Odpowiedź na zapytanie Wykonawcy dotyczy postępowania na :

Budowę sali gimnastycznej wraz z zapleczem przy Szkole Podstawowej nr 2 w Zelowie

ZPI.271.9.2016

Zelów, 20.04.2016r.

I SZCZEGÓŁOWY OPIS WARSTW PODŁOGI SPORTOWEJ

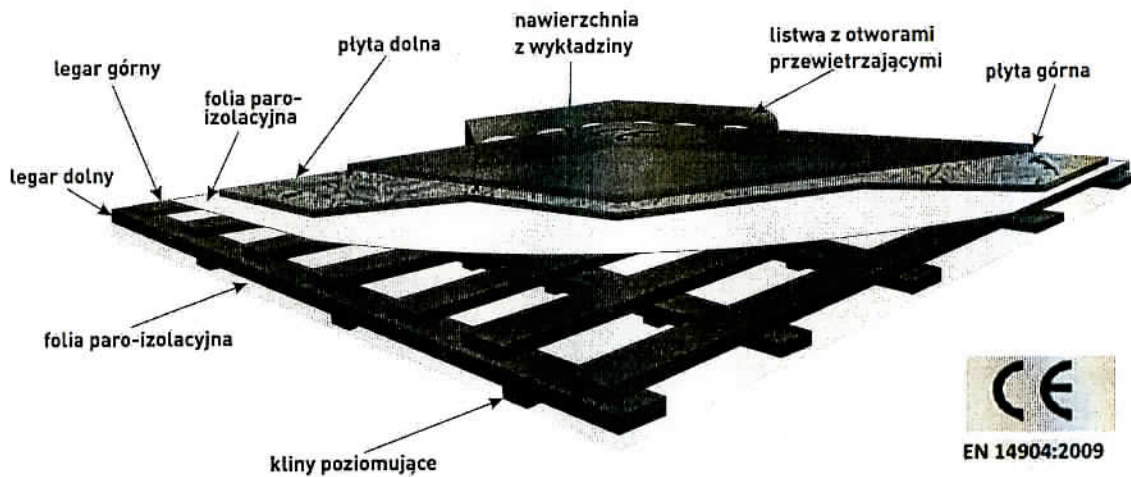
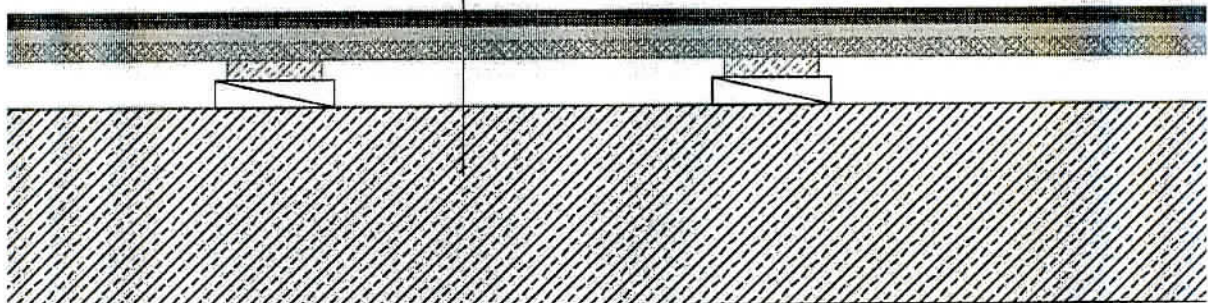
Pytanie 3

Czy Zamawiający wyraża zgodę na zastosowanie certyfikowanej, systemowej podłogi ARIM SPORT z nawierzchnią linoleum sport 4 mm, zgodnej w 13 parametrach z normą 4904:2009

Odp.: Zamawiający wyraża zgodę na zastosowanie każdej podłogi równoważnej, zgodnie z odpowiedzią na Pytanie 2.
